Wettbewerb „Tor zum Tiefen Feld“, Ergebnisse, Eckdatenbeschluss

Entscheidungsvorlage

2. Preis: abp architekten und stadtplaner, München

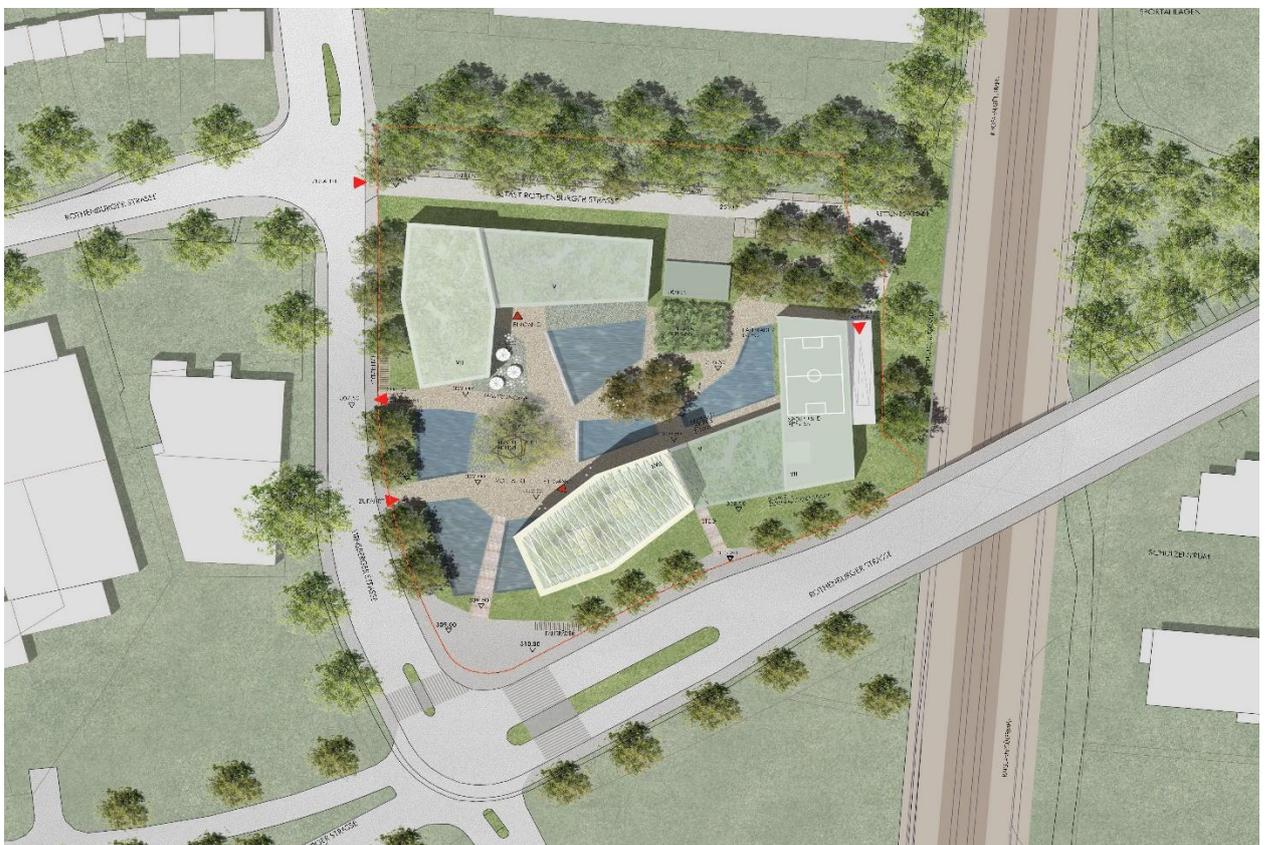
Die städtebauliche Setzung erreicht mit gestalterischer Vielfalt eine interessante Anpassung an die vorhandenen Strukturen. Die beiden winkelförmig angeordneten Strukturen aus polygonalen Körpern umschließen einen Platz.

Zwischen den zwei Bauteilen öffnet sich ein gut proportionierter Raum. Die Flächen sind jedoch mit den zahlreichen Wasserflächen unausgewogen und falsch besetzt. Straßenseitig im Westen verschließen zwei Baumpaare den adressbildenden Platzraum unnötigerweise. Eine Dreiergruppe von Hochstämmen und ein weiterer kleiner Park an der Bahn werten den Freiraum atmosphärisch angenehm auf.

Die polygonalen Baukörper fügen sich in die Komposition gut ein. Durch die differenzierten Gebäudekantungen entwickeln sich positive Fassadenabwicklungen. Die Bauteile erhalten jeweils angemessene, gut proportionierte Dimensionen.

Durch das Zurücknehmen des Hochpunktes westlich von der Straße nach Osten öffnet sich der Platz zwischen den Bauteilen. Das mögliche Entree wird durch eine nicht ausgeprägte Gestaltung mit Wasserbecken und Steganlagen verhindert.

Die Situierung des Parkhauses an der Bahn ist an sich zu begrüßen. Die Sockelzone mit abschließender Garage ist allerdings ein sehr bestimmender räumlicher Abschluss für das Gesamtensemble ohne urbane Qualität. Das differenzierte Angebot weiterer Nutzungen im Zwischenbauteil für Sport und Parken könnte bei entsprechender Organisation eine höhere Qualität zum Binnenraum des Platzes erreichen lassen. Positiv sind die Begrünungsmöglichkeiten und die „Lebendigkeit“ in der Ostfassade durch die Rampenführung der Garagen dort. Im Erdgeschoss ist zum Platz hin zu wenig urbane Qualität angeordnet.

Insgesamt ist das Angebot der Nutzung des obersten Geschosses ausbaufähig, es ist noch kein „krönender“ Abschluss.

Die vorgeschlagenen Angebote zur Nachhaltigkeit für den Gebäudetypus werden begrüßt. Ob die Ausbildung eines Glashauses im obersten Geschoss für das Konzept erforderlich ist, muss abgewogen werden.

Die gegebenen Grenzen werden nicht an allen Stellen eingehalten. Eine Grundstücksarrondierung ist erforderlich, die Erschließung ist zu klären und anzupassen.

Die differenzierten Fassaden mit eindeutig lesbarer Verschattung und deren konstruktiv einfache Struktur werden ausdrücklich positiv bewertet.

Die angebotene Mehrfachnutzung von Parken, Kultur und Sport auf dem Zwischenbauteil und der Garage mit zusätzlicher Tiefgarage wird intensiv diskutiert. Vor allem die Fragen der urbanen Qualität und der Wirtschaftlichkeit in Erstellung und Betrieb überzeugen nicht eindeutig.

Die vorgegebene Gebäudehöhe wird deutlich überschritten. Die Geschosshöhen sind der Nutzung anzupassen und sollten evtl. reduziert werden.

Die Stellplätze für das nördliche Nachbargrundstück sind bei dem Konzept auch auf diesem unterzubringen. Damit würden die TG-Geschosse entfallen können.

Es wird eine einfache und schlüssige Wegeverbindung zur Rothenburger Straße angeboten, die soviel Freiraum belässt, dass die vorhandene Böschung beibehalten werden kann.

Generell besticht der Freiraum durch geringe Versiegelung der Freiflächen. Der Entwurf bietet viele Freiflächen, die auch zur Retention nutzbar sind oder die bepflanzbar wären.

Die Freiraum- und Grünflächenausstattung ist im Verhältnis sehr hoch. Allerdings ist ein hoher Anteil der Freiflächen als Gewässer ausgeformt. Klimaökologisch sinnvoller wäre hier ein größerer Anteil von Grünflächen mit einem hohen Baumbestand. Damit wäre eine deutlich höhere Kühlleistung am Tag zu erreichen und die klimaökologische Funktion deutlich erhöht.

Eine Unterbauung der Freiflächen findet nicht statt, was aus klimatischer Sicht positiv zu werten ist. Die Dächer der niedrigeren Gebäude werden begrünt, wobei eine Ausformulierung der Intensität nicht gegeben ist. Eine klimatische Wirkung dieses Dachgrüns wird sich auf das Gebäude selbst beschränken und nicht auf das Quartier ausstrahlen.

Durch die geschlossene SW-NO ausgerichtete Gebäudefront werden die nächtlichen Kaltluftflüsse auf der regionalen Ebene deutlich gestört werden.

Im Hinblick auf den Windkomfort wird der Entwurf als positiv eingeordnet. Durch die weiten Zwischenräume zwischen den beiden Gebäudekörpern sind lokale Windspitzen nicht zu erwarten. Durch die Fassadengestaltung werden „Fallwinde“ an der Fassade des Hochpunktes vermieden.
